H27-B-3 深度76.59~76.89m 最新活動面の走向・傾斜 (No.119) の変更に伴い、条線方向 (No.120) を変更

H27-B-3 深度99.50~99.68m 最新活動面の条線方向 (No.125) を変更

敦賀発電所2号炉 敷地の地形、地質・地質構造について

参考資料2 性状一覧表

図1 H27-B-3孔位置平面図(模式図)

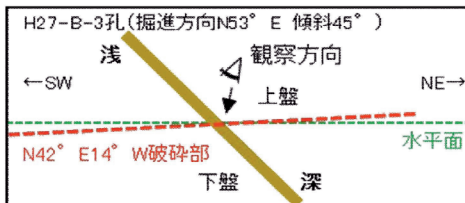
・ボーリングは掘進方向N53° E, 傾斜45° で掘削している。  
 ・破碎部の走向・傾斜はN42° E14° Wであり、ボーリングと破碎部の平面的な位置関係は左図のようになる。  
 ・破碎部は西傾斜であることから、北西側が上盤、南東側が下盤となる。

図2 H27-B-3孔を通る断面図(模式図)

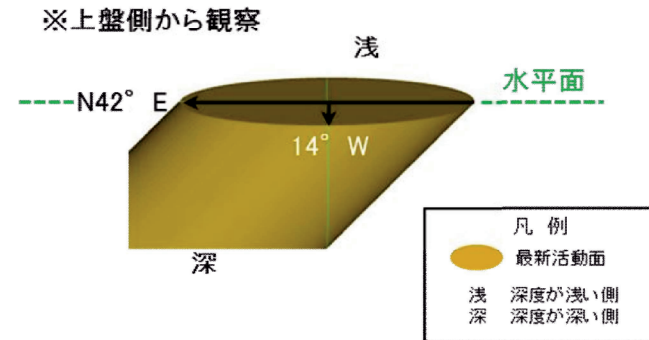
・ボーリング(掘進方向N53° E, 傾斜45° )と破碎部(走向・傾斜N42° E14° W)をボーリング孔沿いの断面図で示すと左図のようになる。  
 ・ボーリング孔の浅い側が上盤、深い側が下盤となる。

図4 最新活動面と走向・傾斜、条線の関係図

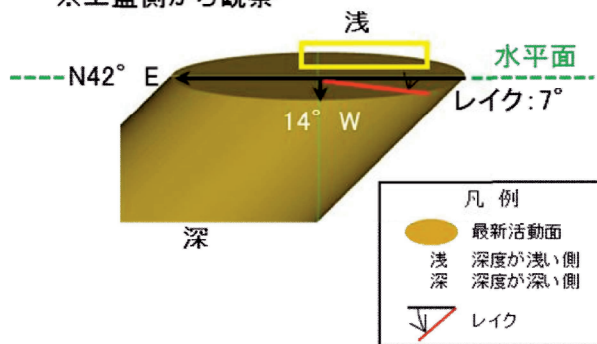
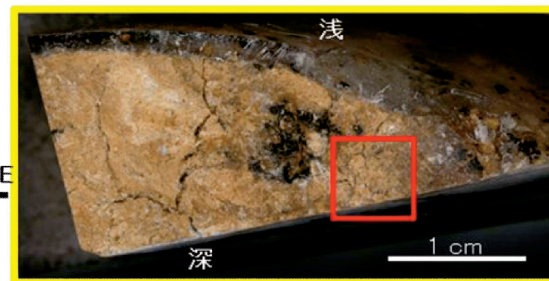
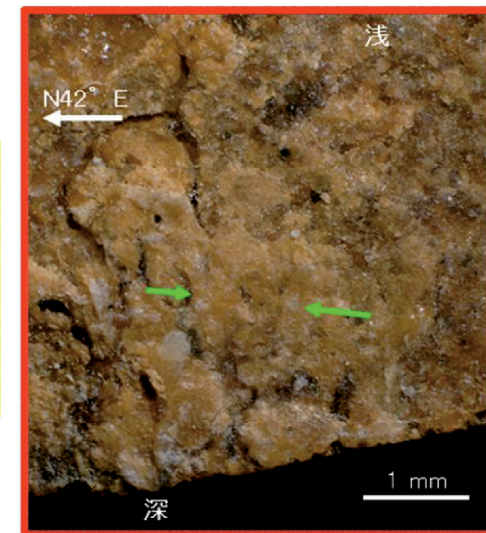
H27-B-3 深度76.59~76.89m 最新活動面の走向・傾斜 (No.119) の変更に伴い、条線方向 (No.120) を変更

- H27-B-3孔 深度76.59mの断層面の走向・傾斜はN42°E14°W※であり、7Rの条線が認められる。※破碎部の走向・傾斜をBHTV画像から取得できなかったことから、同一ボーリングコアの他の不連続面と本破碎部の位置関係から推定した走向・傾斜データを使用

・前頁の図3に、計測した条線値を走向・傾斜等を用いて補正したレイクを赤線で表示している。

条線観察位置拡大

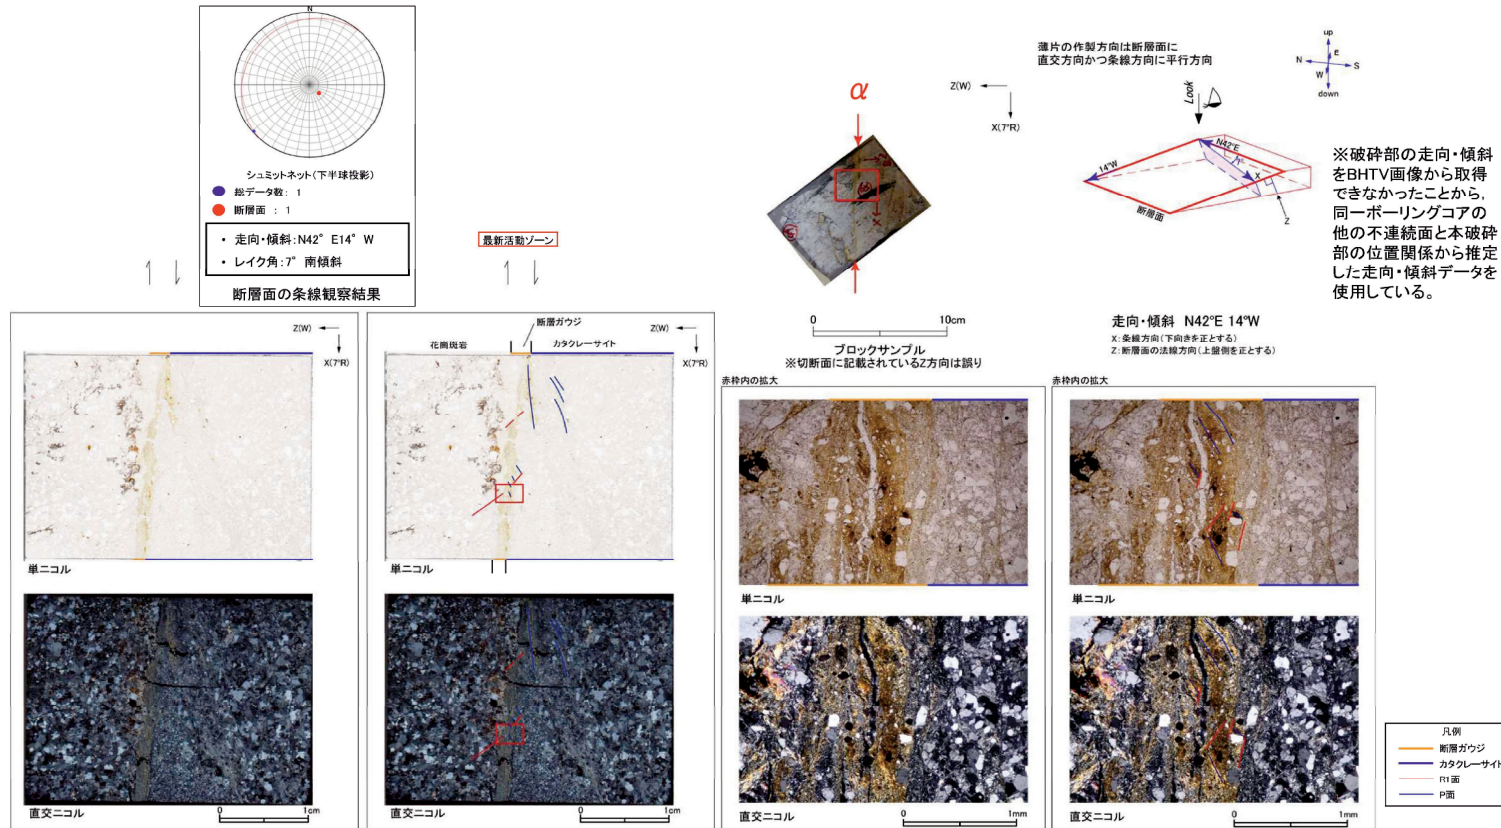
H27-B-3 深度76.59~76.89m 最新活動面の走向・傾斜 (No.119) の変更に伴い、条線方向 (No.120) を変更

- 条線観察位置が最新活動面であることを残試料を用いて確認した。

14.H-1~f-b-4-6破砕帯  
性状一覧表(4/13)

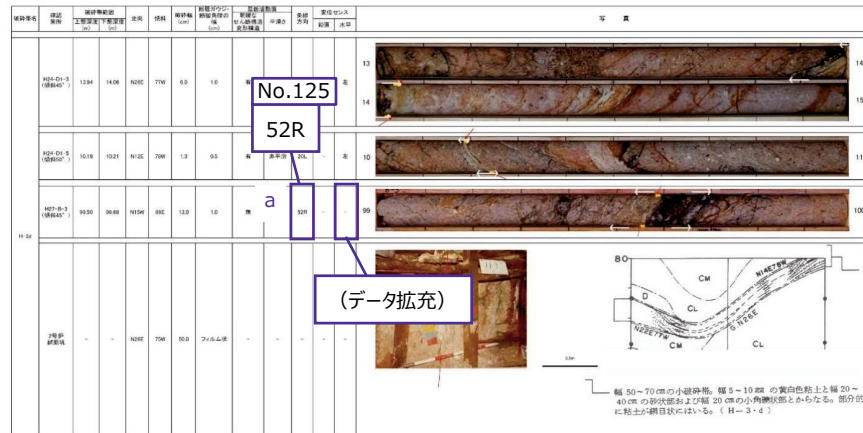
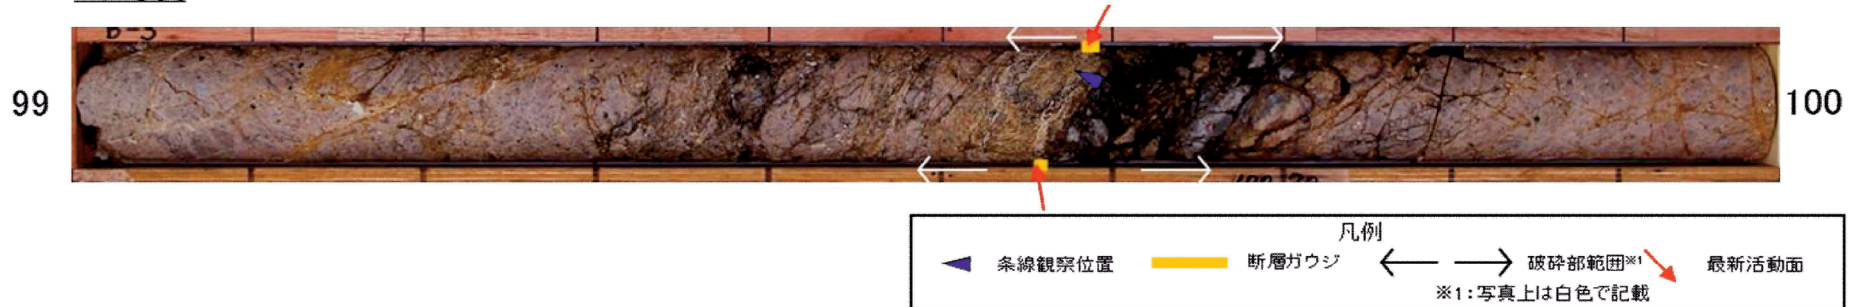
・条線方向を2Rに変更。

【理由】薄片試料の再観察の結果、2Rの条線が認められたため。

a 条線方向の記載を「2R」に変更。

図1 H27-B-3孔位置平面図(模式図)

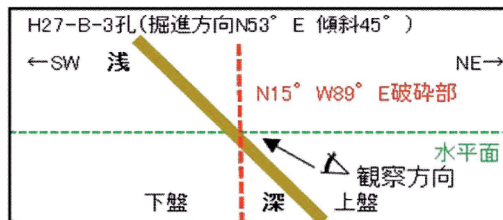
H27-B-3 深度99.50~99.68m 最新活動面の条線方向 (No.125) を変更

・ボーリングは掘進方向N53° E、傾斜45° で掘削している。  
 ・破砕部の走向・傾斜はN15° W89° Eであり、ボーリングと破砕部の平面的な位置関係は左図のようになる。  
 ・破砕部は東傾斜であることから、西側が下盤、東側が上盤となる。

図2 H27-B-3孔を通る断面図(模式図)

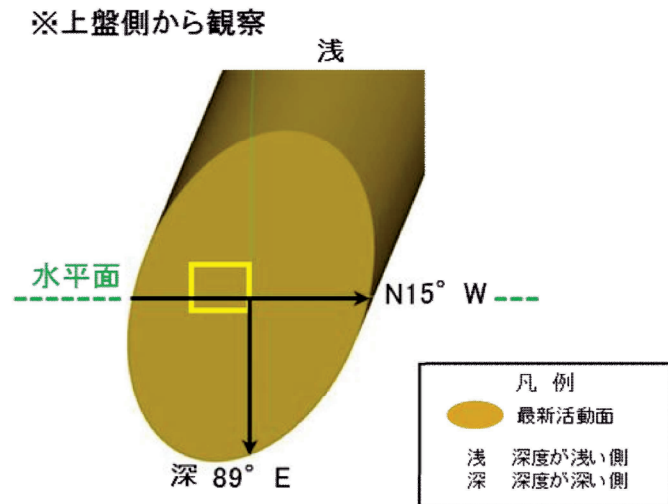
・ボーリング(掘進方向N53° E、傾斜45° )と破砕部(走向・傾斜N15° W89° E)をボーリング孔沿いの断面図で示すと左図のようになる。  
 ・ボーリング孔の浅い側が下盤、深い側が上盤となる。
